臺北市都市計畫書

修訂本市都市計畫「臺北市都市計畫劃定山坡地開發建築
管制規定第二點、第五點、第六點及第八點」案

臺北市政府

113 年 5 月 28 日府都築字第 11300906951 號公告發布實施

圖 1 以邊長 5、10 及 25 公尺坵塊分析內湖、文山區案例平均坡度超過 30%比較圖

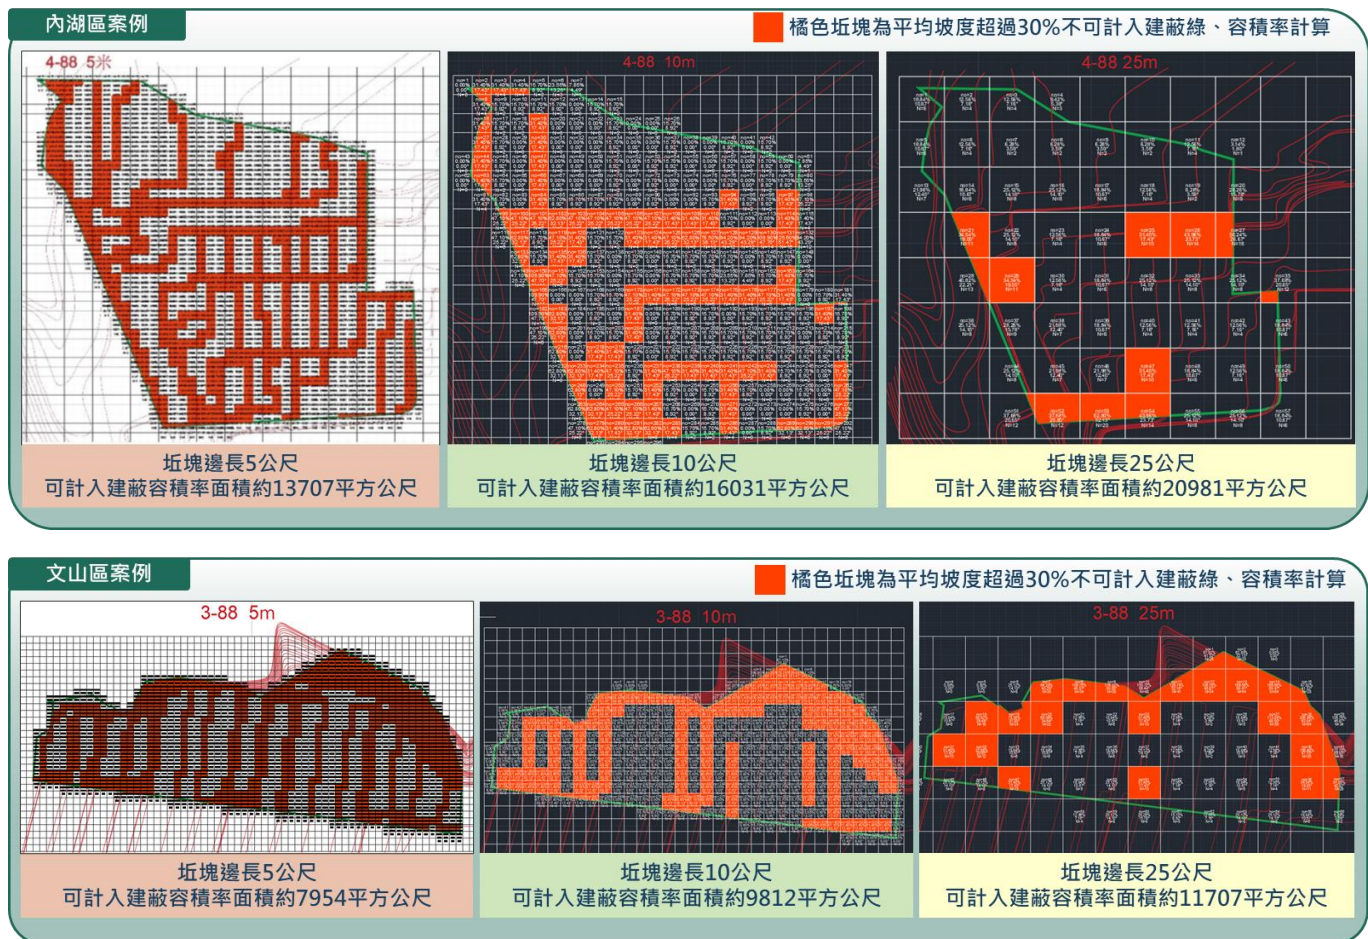
經以建築技術規則設計施工編採邊長 5 及 25 公尺坵塊與 10 公尺

坵塊比較平均坡度分析結果，部分案例（內湖區及文山區案例）當邊長增加時，平均坡度 30% 以下之坵塊增加、可計入建蔽率、容積率面積增加（如圖 1）。另依中華民國大地工程技師公會對其他案例以邊長 10 至 25 公尺坵塊分析平均坡度，採不同邊長之坵塊分析平均坡度時，有機會提高可計入建蔽、容積之面積(如圖 2)。

綜上，以建築技術規則建築設計施工編邊長不大於 25 尺坵塊進行平均坡度分析，因選擇坵塊邊長進行平均坡度分析更有彈性，依上開分析可建築面積有機會較以現行邊長 5 至 10 公尺坵塊進行平均坡度分析為多，可使民眾權益減損情況有所改善，爰配合檢討修訂「屬第一點第六款規定者，得依建築技術規則建築設計施工編第二百六十一條規定並採以整數計之坵塊邊長計算。」。
